# 改善箇所説明図

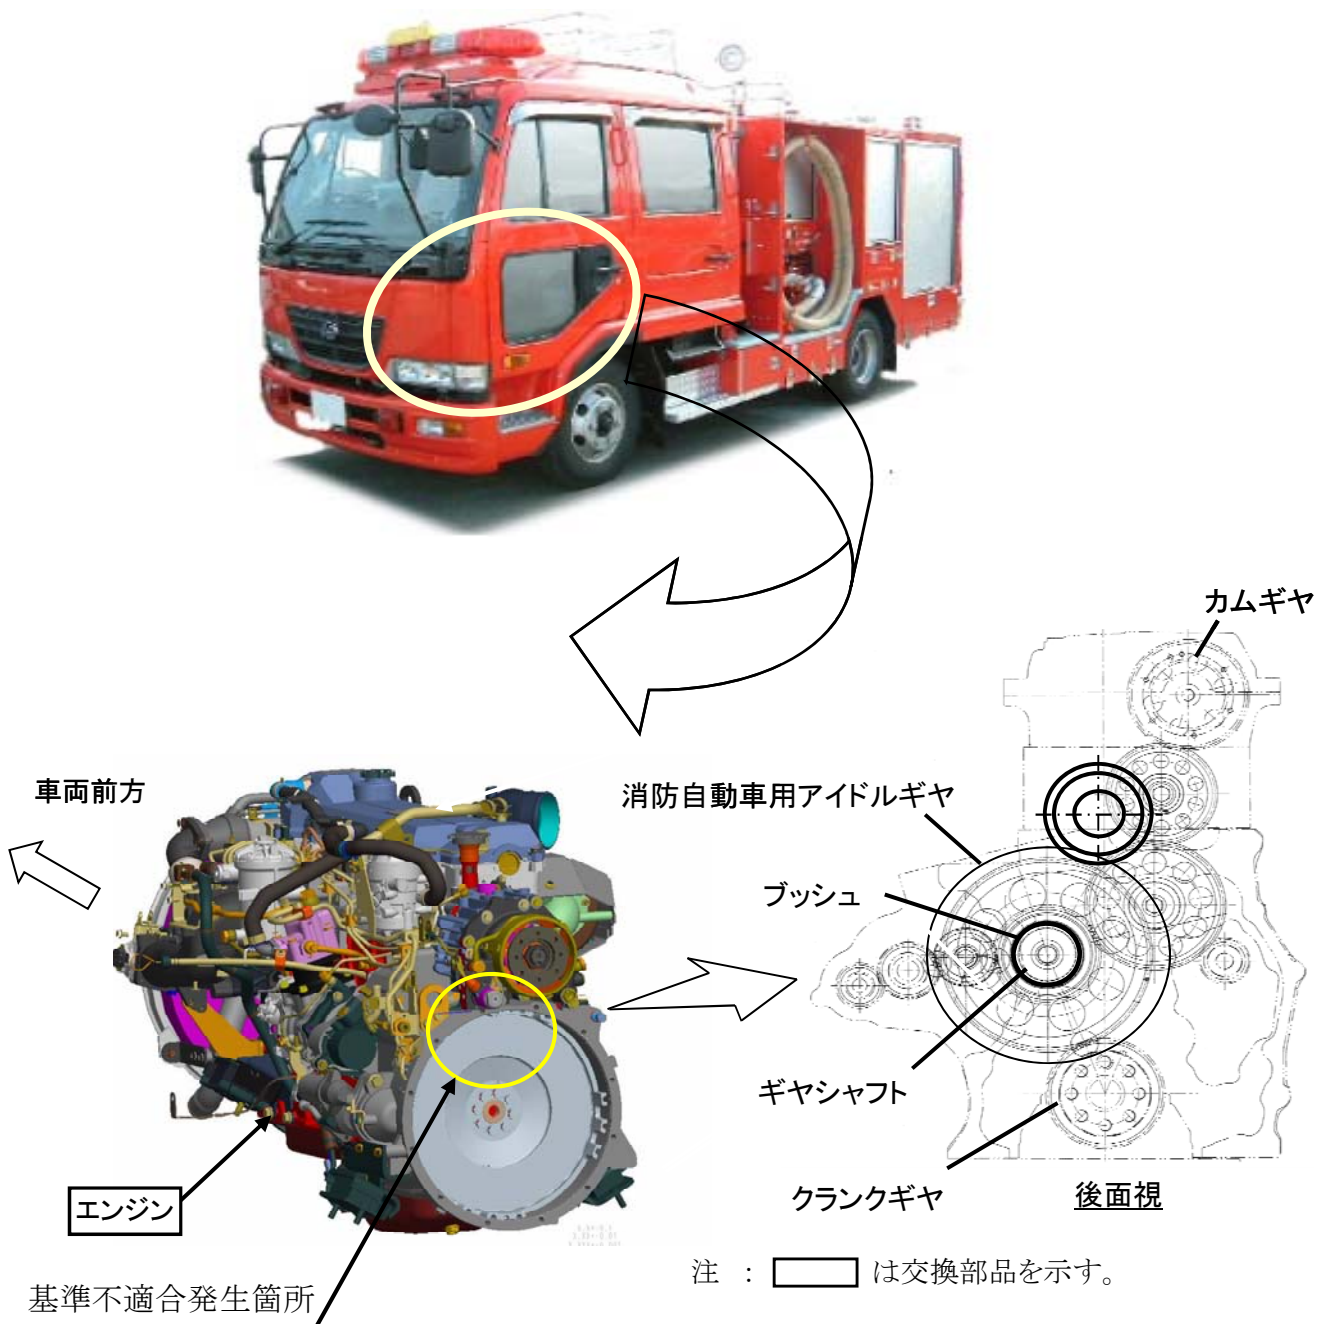
中型消防自動車用原動機において、内部ギヤの洗浄が不適切なため、異物がギヤシャフトのブッシュに入り込んだものがある。そのため、消防用設備を駆動すると当該ブッシュが焼付くものがあり、最悪の場合、エンストし再始動不能になるおそれがある。

当該エンジンを対策品と交換する。

識別：ネームプレートに白色ペイントを塗布する。
